Avis de la Mission régionale d'autorité environnementale de la région Nouvelle-Aquitaine sur un projet de parc photovoltaïque au sol à Isle (87)

n°MRAe 2019APNA105

dossier P-2019-n°8224

Localisation du projet : Commune d'Isle (Haute-Vienne)
Maître d'ouvrage : Kronosol SARL 52
Avis émis à la demande de l'Autorité décisionnaire : Préfet de la Haute-Vienne
en date du : 23 avril 2019
Dans le cadre des procédures d'autorisation : Permis de construire
L'Agence régionale de santé et le préfet de département au titre de ses attributions dans le domaine de l'environnement ayant été consultés.

Carte de délimitation des zones humides sur critère pédologique et floristique (extrait de l'EI p.34)

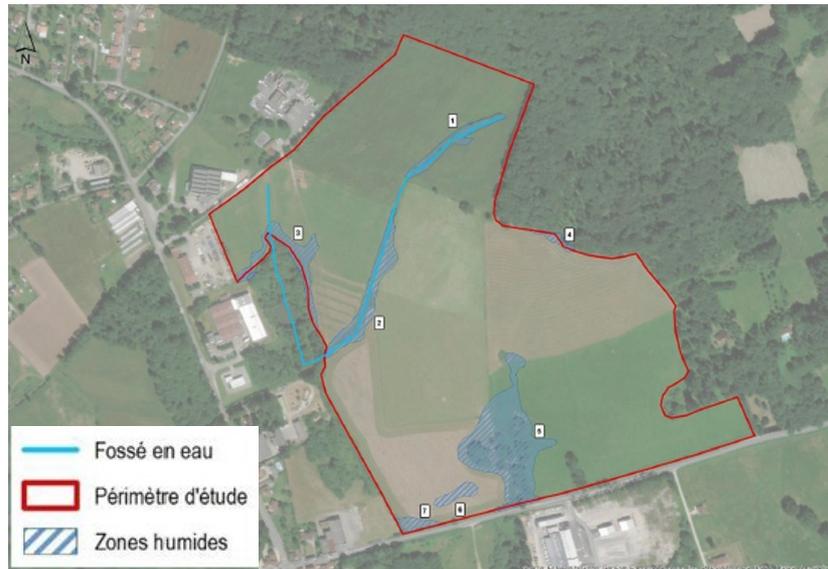
Sur le secteur d'étude, il a été mis en évidence la présence d'environ 3,6 hectares de zones humides

représentatives principalement localisées :

- Le long du fossé traversant la moitié nord du site ;
- Au nord-ouest du site, en lisière du bosquet et de son plan d'eau ;
- Au sud-ouest du périmètre, en bas de pente et au niveau du boisement.

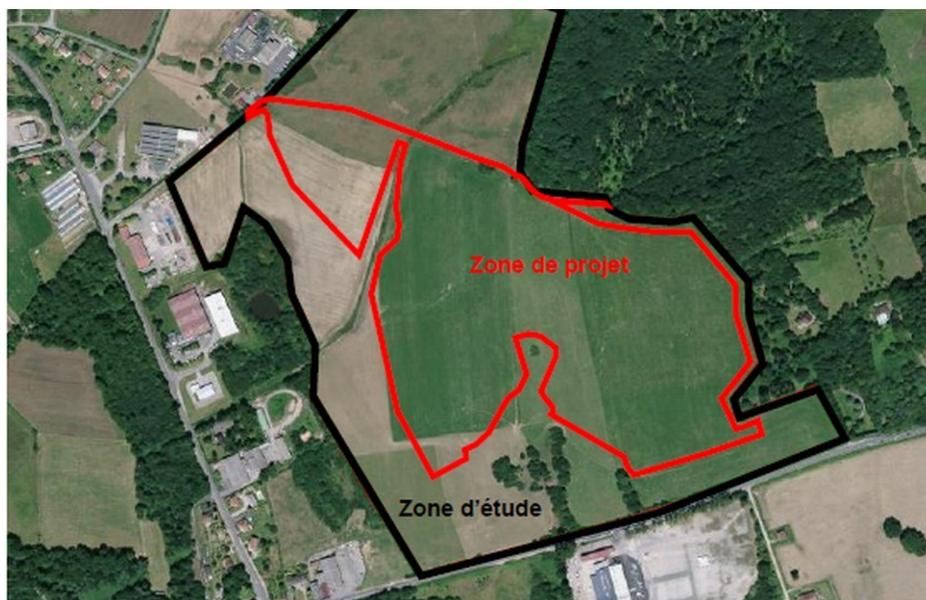
À partir des études menées sur une aire initiale d'environ 38,8 hectares, l'emprise du projet a été réduite à environ 18,13 hectares après avoir retiré des zones et observé des reculs par rapport aux secteurs à enjeux significatifs. La zone naturelle protégée au nord de l'aire d'étude a été évitée. Des aménagements paysagers permettront de limiter la covisibilité avec les zones d'habitations, la zone d'activités, le boisement au nord et le patrimoine remarquable.

Les premières habitations se situent à une centaine de mètres du site. Le dossier fait mention de motifs de gêne pendant la période de chantier de construction du parc, mais n'apporte pas d'éléments précis de leur prise en compte. En phase d'exploitation, le bruit de l'installation, essentiellement produit dans les locaux techniques (transformateurs, poste de livraison) n'est pas relevé. Ces points auraient mérité des explications plus précises et une prise en compte, a minima, sous forme de mesures de précaution à mettre en œuvre lors de la mise en œuvre du projet et de sa mise en route.
